De: Michèle Revolon <revolon.family@orange.fr>
Envoyé: mardi 28 janvier 2025 16:40
À: Enquete Publique
Cc: Mairie Revel; Coralie Bourdelain; Patrick Herve
Objet: Contributions / Modification simplifiée du PLU

/!\ A noter que ce mail concerne les 5 OAP (thématique : « insertion urbanistique, paysagère et architecturale qui concerne les zones IAU », décrites dans le document « Pièce n°3 ORIENTATIONS D'AMENAGEMENT ET DE PROGRAMMATION » disponible sur le site internet de la Mairie de REVEL 38420).

Concernant l'OAP l'Enclose : 3 contributions

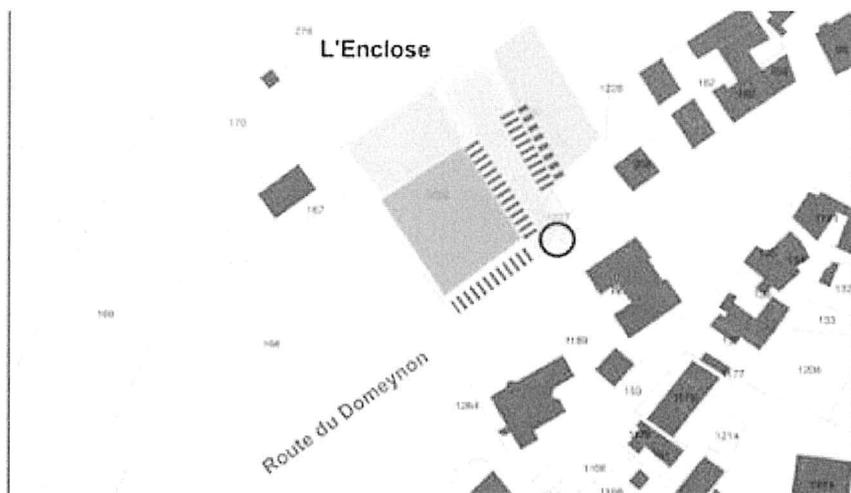
- 1) « Les principes d'aménagement et de composition urbaine à respecter » indiquent, selon le plan présenté (copie d'écran ci après), un accès unique via, pour part, l'accès agricole actuel (portail donnant sur RD 280b), hors cet accès est situé sur la parcelle AB 1227, non concernée par l'OAP (non citée dans « description et emprise »).

En conséquence, la mise en place de l'accès tel que représenté ne pourra se faire qu'avec la validation des propriétaires concernés (parcelle AB1227 en indivision), ou en modifiant les ouvrages du parking actuel situé le long de la RD280/ route du Domeynon.

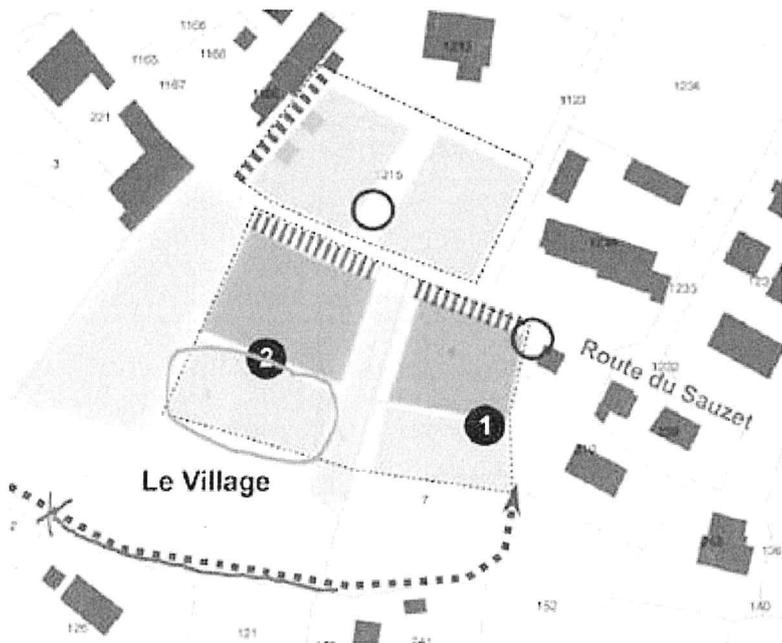
- 3) Pourquoi le nombre de logement minimum a-t-il été revu à la hausse ? (de 6 à 8, cf copie d'écran extraite de « ORIENTATIONS D'AMENAGEMENT ET DE PROGRAMMATION » ci-dessous) »

D'autant que, comme évoqué dans mon précédent courriel, la superficie de l'actuelle parcelle AB1295 (remplaçant la parcelle AB1226), n'est plus de 2000m², mais de 1300m²)

Extrait du règlement graphique du PLU

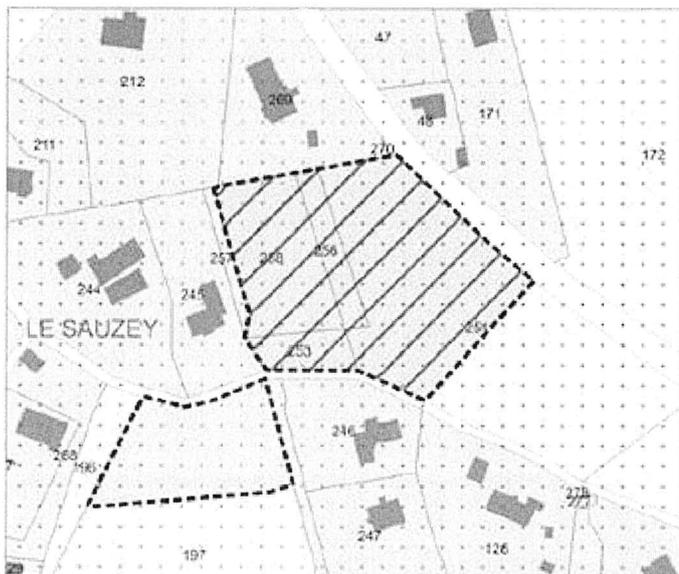
- 1) Le plan cadastral à été mis à jour et les parcelles citées « AC253, AC254, AC256 et AC258 » ont pour part été recodifiées (cf copies d'écrans ci-dessous de « ORIENTATIONS D'AMENAGEMENT ET DE PROGRAMMATION » et du plan cadastral extrait ce jour de <https://cadastre.data.gouv.fr/>). Pour une bonne compréhension de tous, ces données devraient, à mon sens, être mise à jour.

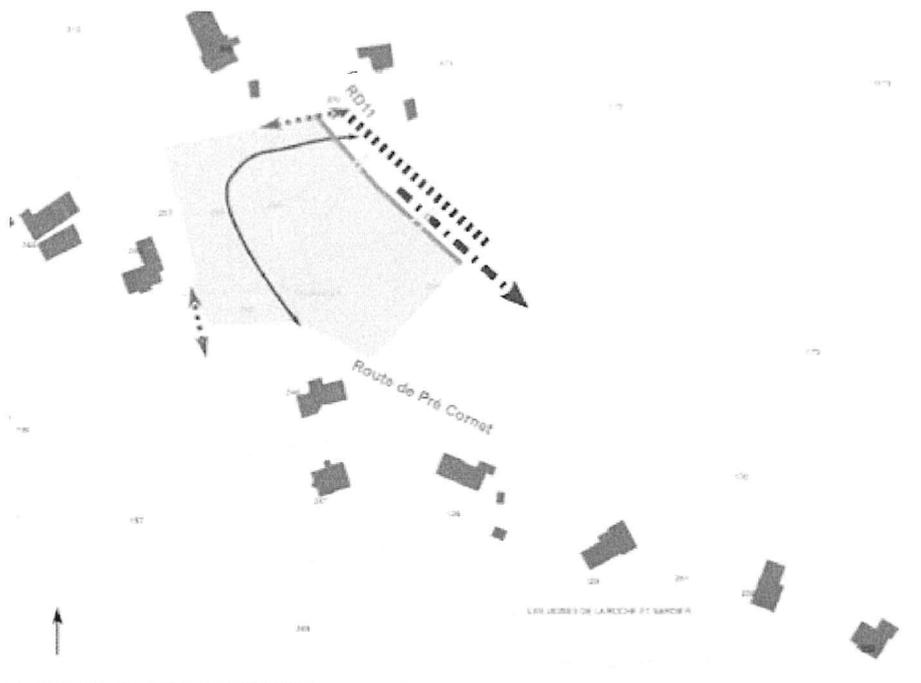
- 2) A noter que les recommandations « *Un principe d'accès principal unique depuis la RD11 pour toutes les futures constructions, avec possibilité de mailler, avec une voie secondaire (par exemple un sens unique), la route de Pré Cornet à l'aval. Un maillage doux traversant qui relie la RD11 à la route de Pré Cornet sera à prévoir* » annoncées dans le document « *ORIENTATIONS D'AMENAGEMENT ET DE PROGRAMMATION* » ont en fait abouti a une très importante artificialisation de la surface, notamment au travers de la voie d'accès et des parkings goudronnés, réalisés (Cf copie d'écran Google Maps ci-dessous).

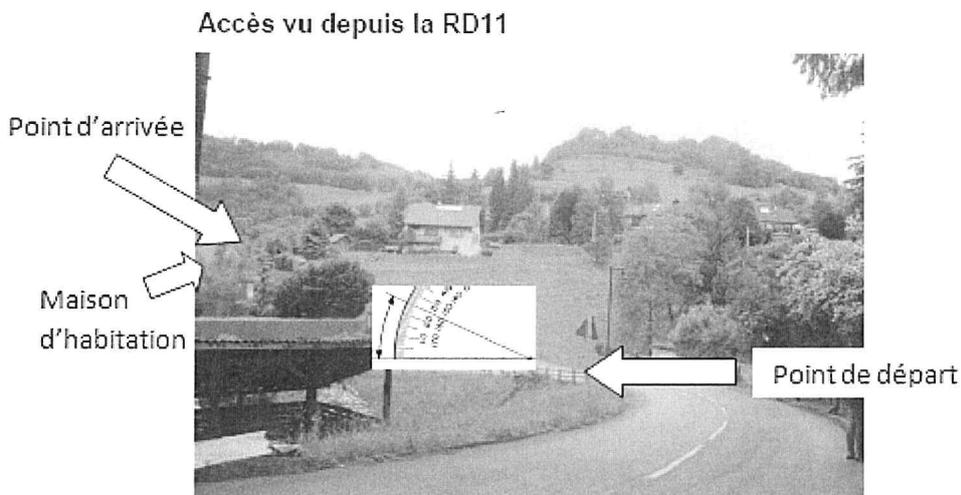
3) Pourquoi le projet demande t'il de « *préserver un accès pour une phase de développement secondaire à long terme* » vers la partie de la parcelle conservée en espace agricole (Cf copie d'écran ci-dessous)?

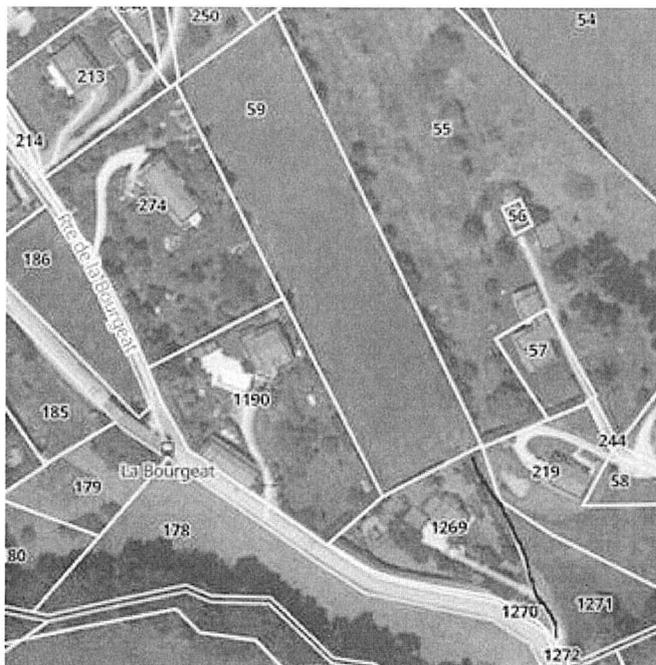
- 1) Il est annoncé que cette OAP est prévue sur « *Une parcelle (AB59) moyennement pentue, orientée vers le Sud-Ouest, avec un accès depuis la RD11 complexe mais validé par le Département gestionnaire de la voirie* ».
Si la liaison avec la RD11 offre effectivement une vue dégagée, en limite d'un ouvrage d'art, cet accès prévoit en fait d'emprunter une actuelle desserte agricole dont la pente est de l'ordre de 20% et qui surplombe pour part une maison d'habitation par un terrain versant avec une pente avoisinant les 70% (croquis ci-dessous)

La transformation de ce chemin agricole pour en faire d'une part une voie compatible avec le guide technique du SDMIS (Service Départemental, Métropolitain Incendie et Secours) qui précise que la pente maximale des voies d'accès ne doit pas dépasser les 15% (cf copie d'écran ci-dessous extrait du site https://www.sdmis.fr/wp-content/uploads/2023/11/Guide_accessibilite-secours_2023-11.pdf)

et empruntable par des camions pouvant dépasser les 30 tonnes (ex toupie de béton), nécessitera donc un aménagement réduisant la pente et soit un soutènement adapté à la protection de la maison qu'il surplombe, qui ne pourra être construit que dans la parcelle AB1269 (parcelle bâtie non concernée par l'OAP), soit un éloignement de son tracé actuel via les parcelles AB1271 (agricole) et AB219 (parcelle bâtie), sous réserve d'acceptation par leurs propriétaires.

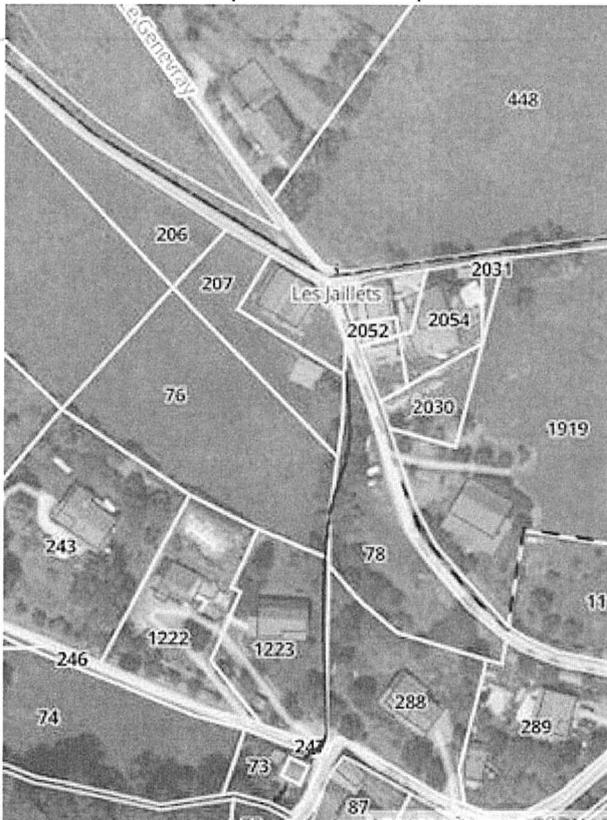
Hors il est à noter que ce ruisseau (tracé ci-dessous)

a déjà débordé à plusieurs reprises, entraînant des dommages dans les propriétés le bordant notamment parcelle AB1223, sur la grange située parcelle AB73 et sur le chemin des Contamines (parcelles AB247 et AB246)

Dans ce contexte, ajouter les eaux pluviales des surfaces artificialisées de cette future OAP dans ce ruisseau, sans aménagement adapté, ne fera qu'empirer la situation et les risques pour les riverains.
